Från: planer.norr@vattenfall.com
Skickat: den 30 augusti 2023 13:02
Till: Registrator Mark- och miljödomstolen Umeå - TUM
Ämne: VB: Yttrande gällande Kungörelse Viscariagruvan Kiruna Ansökan gruvarbete Umeå Tingsrätt M 954-22

Från: .f Planarende (DS-PRS)
Skickat: den 30 augusti 2023 13:01
Till: Mark- och miljödomstolen i Umeå <mmd.umea@dom.se>
Ämne: Yttrande gällande Kungörelse Viscariagruvan Kiruna Ansökan gruvarbete Umeå Tingsrätt M 954-22

Hej,
Vattenfall Eldistribution AB inkommer med yttrande gällande ansökan miljömål M954-22, Viscariagruvan, Kiruna kommun och lämnar följande yttrande:

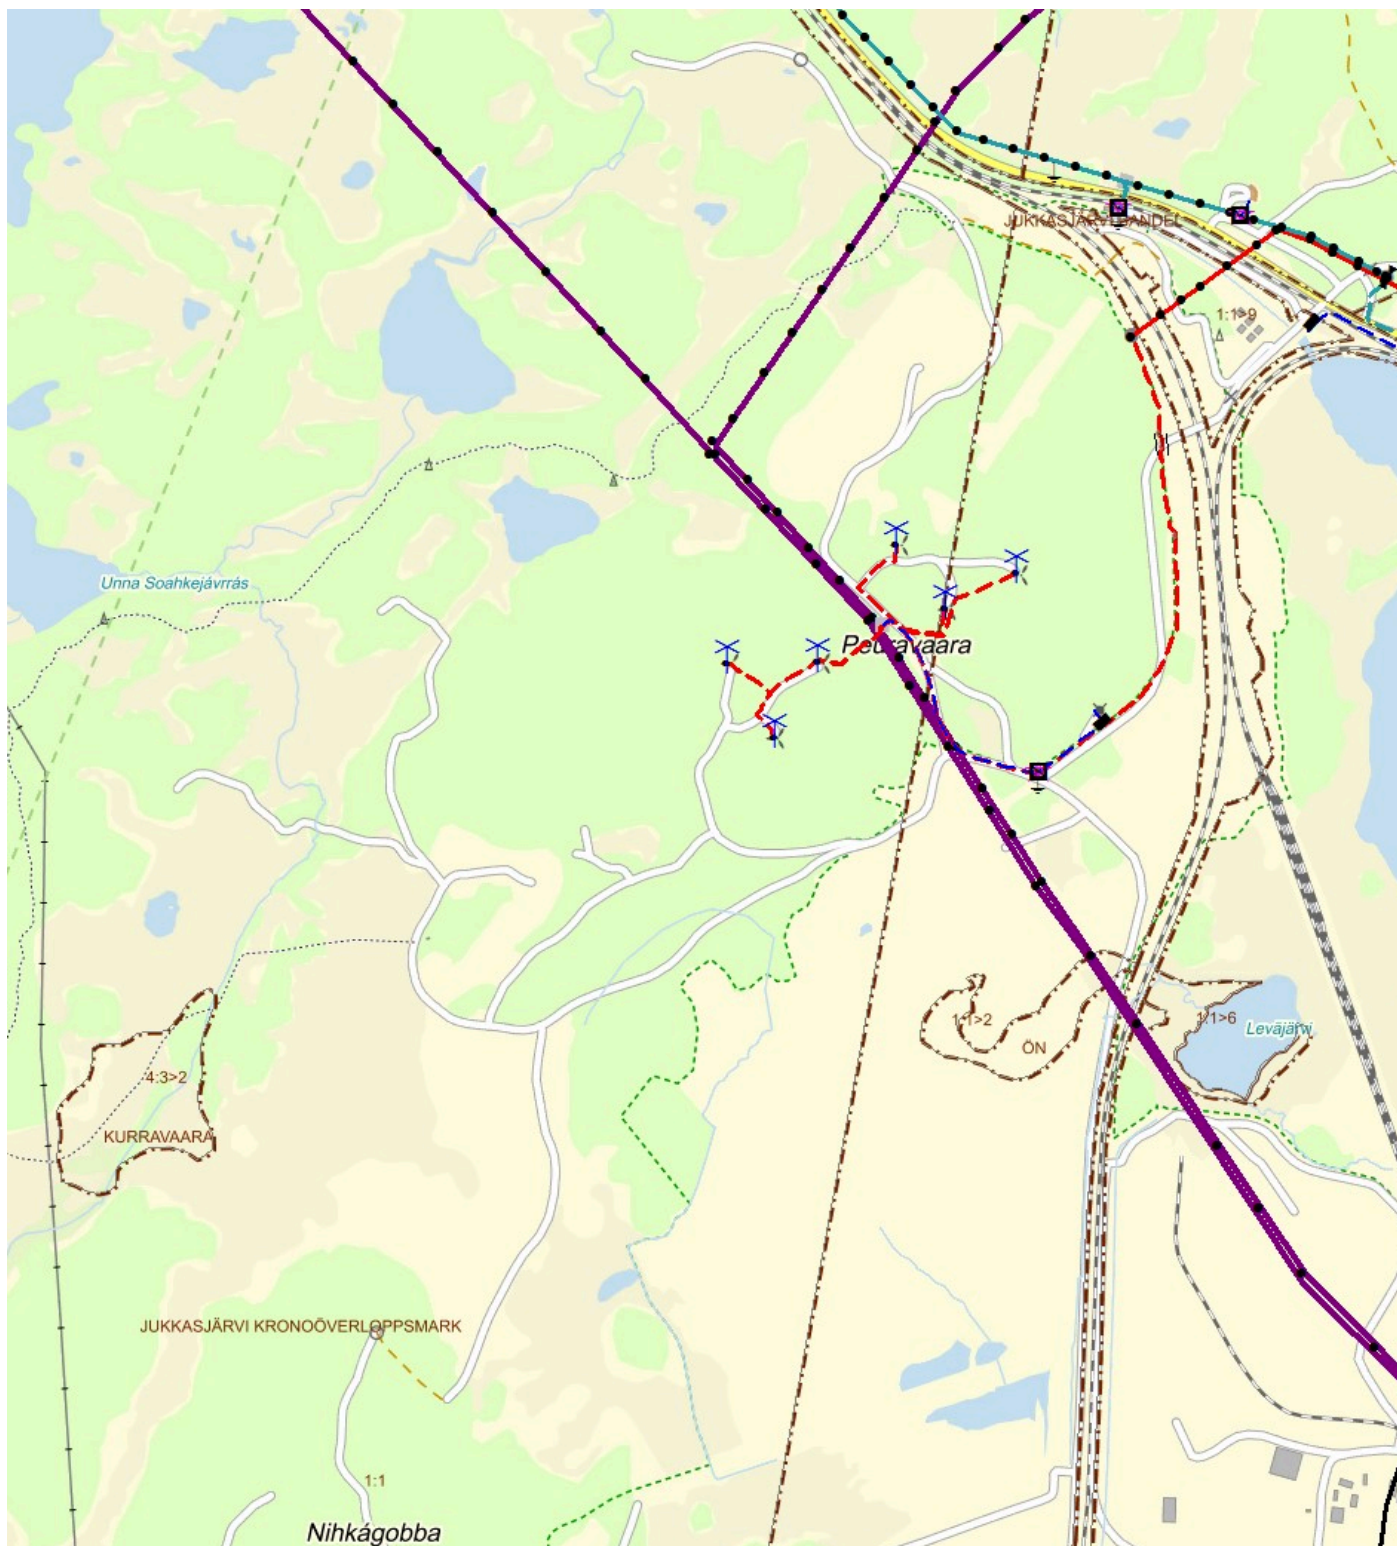
Vattenfall Eldistribution AB har elnätanläggningar i område för rubricerat ärende i form av 150 kV luftledningar, lila heldragen linje i kartan nedan och 11 kV markkabel, röd streckad linje samt 0,4 kV markkabel, blå streckad linje och nätstation, svart och röd fyrkant.

Vattenfall Eldistribution AB hyser tveksamheter kring om områdeslayouten (aktbilaga 5) är uppdaterad och därmed stämmer i alla delar eftersom ställverkets placering inte verkar stämma. Därtill framgår inte Vattenfall Eldistribution AB:s markkablar PT97-L6 Som är kopplad till vindkraftverken i området.
